ŠPINDLERŮV MLÝN - PROPOJENÍ AREÁLŮ

POSOUZENÍ NATUROVÉHO HODNOCENÍ

ve smyslu §45i zákona č. 114/1992 Sb. v platném znění,

PODKLAD PRO POSUDEK E.I.A.

Celková situace záměru 1:5.000. SIAL, architekti a inženýři s.r.o., Liberec, 07/2018, zmenšeno.

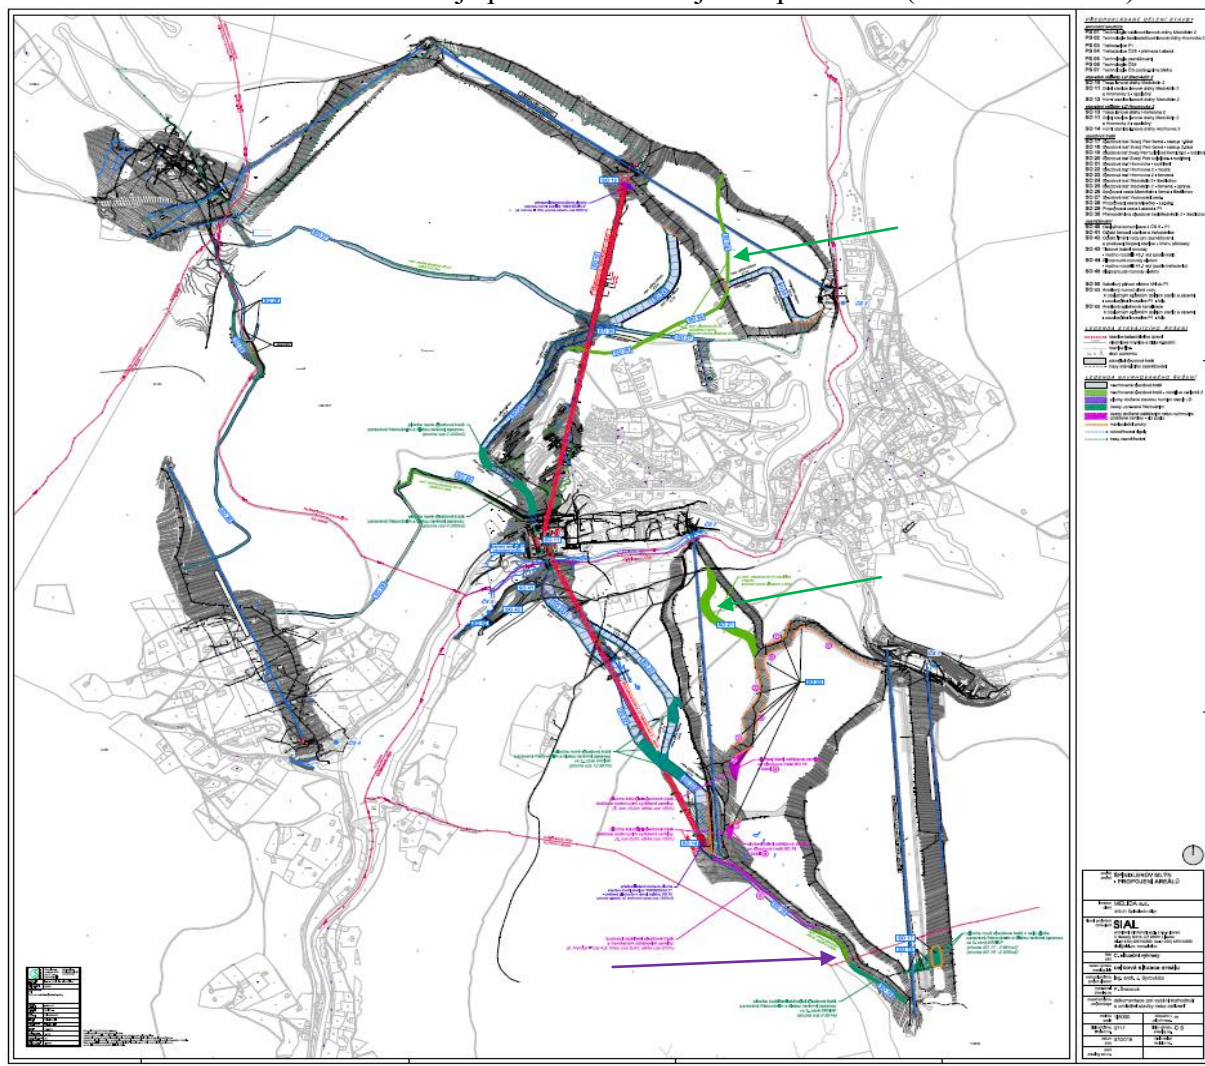
Zelené šipky ukazují na vypuštěné části SO 21 a SO 26 dle redukované varianty 2, fialová na redukcii na sjezdovce SO19
